# Projet d'irrigation agricole de Pennautier Demande d'autorisation unique loi sur l'eau

## Compléments

Ce document présente les réponses aux observations faites par l'Agence Française de la Biodiversité.

✓ **Dispositif garantissant le respect de la ligne d'eau**

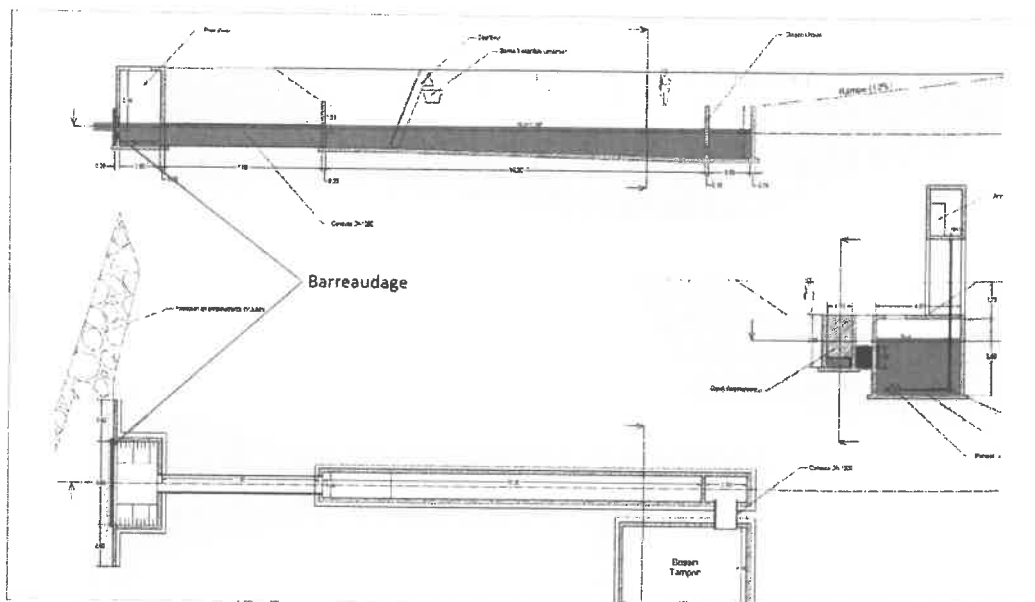
La cote du radier de la prise d'eau sera calée de manière à garantir la ligne d'eau.

La prise d'eau sera équipée d'une sonde analogique pour connaître le niveau d'eau, relié à la télégestion afin de suivre le niveau d'eau au droit de la prise en temps réel.

La prise d'eau est constituée d'une fenêtre de prise avec des vannes à glissière. L'ASA pourra ainsi manipuler les vannes afin de garantir le respect de la ligne d'eau du cours d'eau.
